Objet : Dossier de déclaration : « Régularisation du rejet de la station d'épuration d'Isigny-le-Buat – La Mazure »

Référence : 010003356

Demande de complément pour l'instruction d'un dossier loi sur l'eau relatif à : Régularisation administrative du rejet de la station d'épuration d'Isigny-Le-Buat - La Mazure -commune d'Isigny-Le-Buat

Réponse à la demande complémentaire

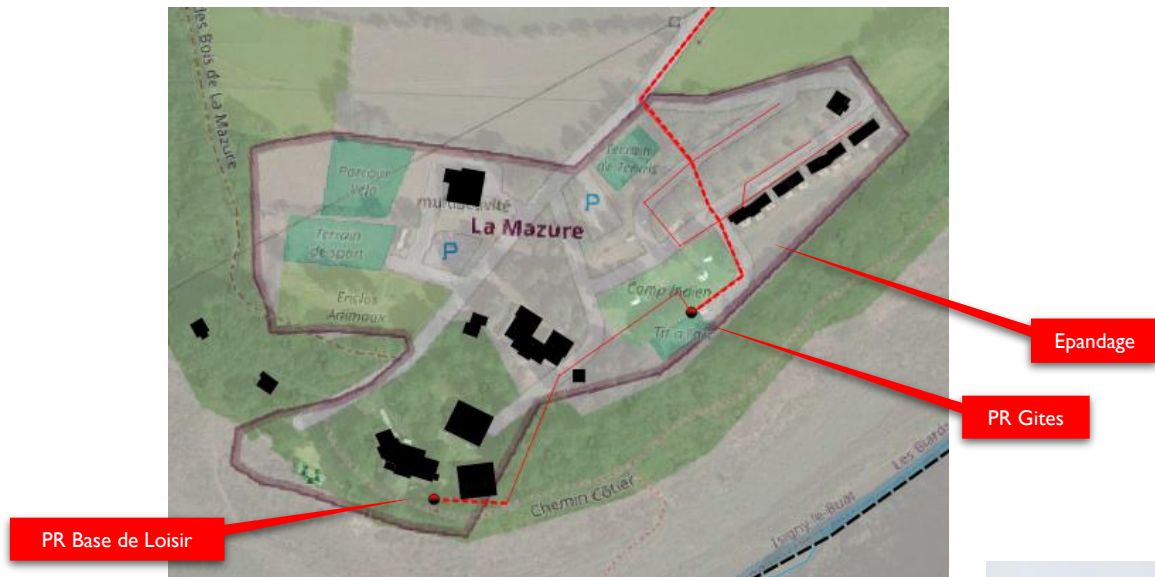
p. 47/71 : pourquoi prendre un débit de restitution de 90 % ?

Dans les études sur la définition du calcul d'estimation des débits sanitaires (ex : Memento technique 2017, Astee, « Conception et dimensionnement des systèmes de gestion des eaux pluviales et de collecte des eaux usées », p74 : rejet moyen en l/j/Habitant, calculé en fonction de la consommation moyenne à laquelle on applique un coefficient de correction généralement compris entre 80 et 100%).

Nous avons retenu 90% de restitution, valeur moyenne pouvant être supposée dans des communes rurales où les habitants pratiquent la collecte des eaux de pluie pour les usages extérieurs.

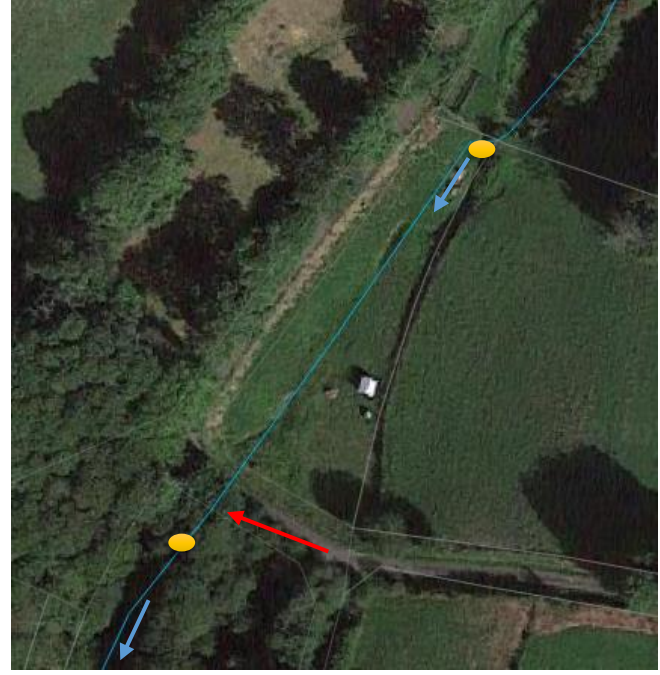
Dans le cas où le point de rejet sera le point A, un ouvrage devra être installé afin de tamponner l'impact. De plus, les compléments devront inclure au dossier une proposition de suivi du milieu (4 analyses ponctuelles dont 2 minimum en période estivale - du 01/05 au 31/10) pendant 2 ans à compter de la signature de l'arrêté préfectoral.

Les tableaux d'acceptabilité du milieu sont à réaliser également pour un QMNAS-10 %. · Fournir des photos amont et aval du rejet afin de tenter de démontrer le non-impact du milieu.

Nous proposons pour le suivi du milieu, 2 analyses annuelles pour cette station dont le bilan réglementaire est réalisé 1 fois tous les 2 ans.

Figure 2: Schéma de présentation des points réglementaires (guide d'auto-surveillance de l'Agence de l'Eau)

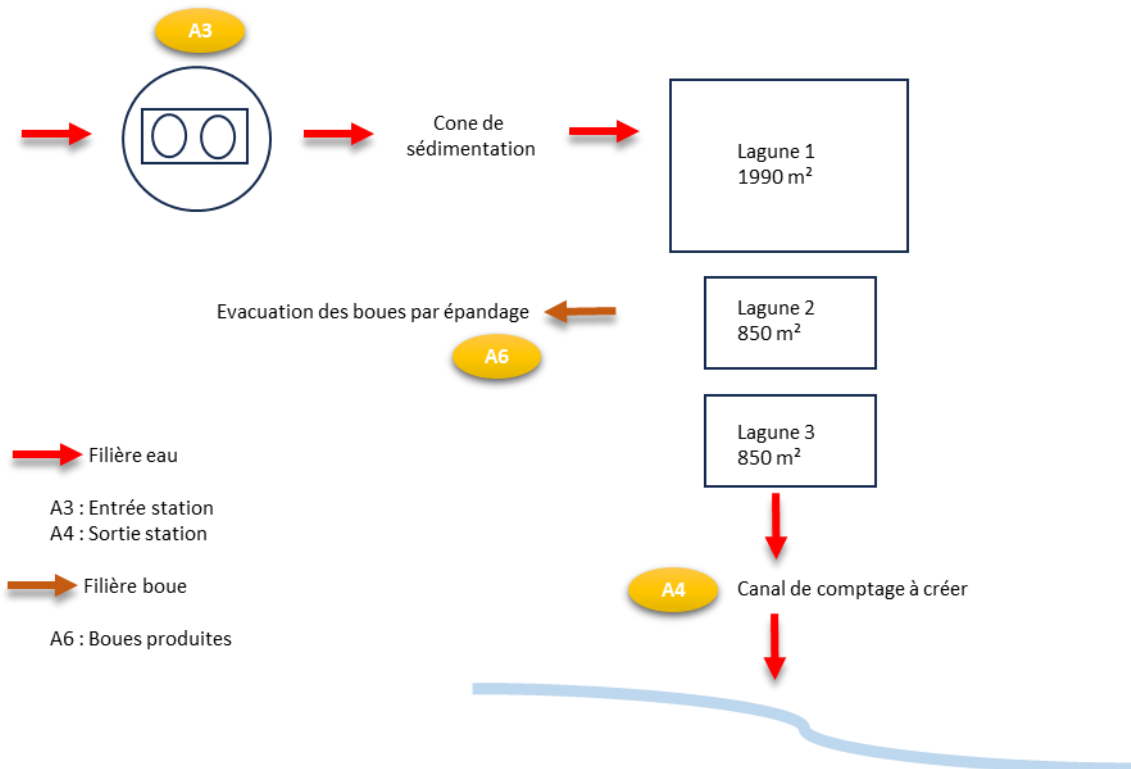
p. 70/71 : l'autosurveillance va au-delà de la réglementation. Par ailleurs, quelle est l'annexe 2 : il n'y a aucun paramètre de mentionné dans aucune annexe. Enfin, les informations d'autosurveillance sont très évasives. A compléter et expliciter.

Les points A7 et A5 n'existent pas sur cette station d'épuration.

Le point A2 : trop-plein entrée de station ou sur le poste de refoulement général : absence de trop-plein.

- **Mesure et enregistrement en continu du débit en entrée et sortie.**
 - o Le point de sortie A4 sera équipé d'un canal venturi pour y installer un équipement portatif.
- **Mesure des caractéristiques des eaux usées en entrée et en sortie.**
 - o Le point de sortie A4 sera équipé pour accepter un préleveur portatif.
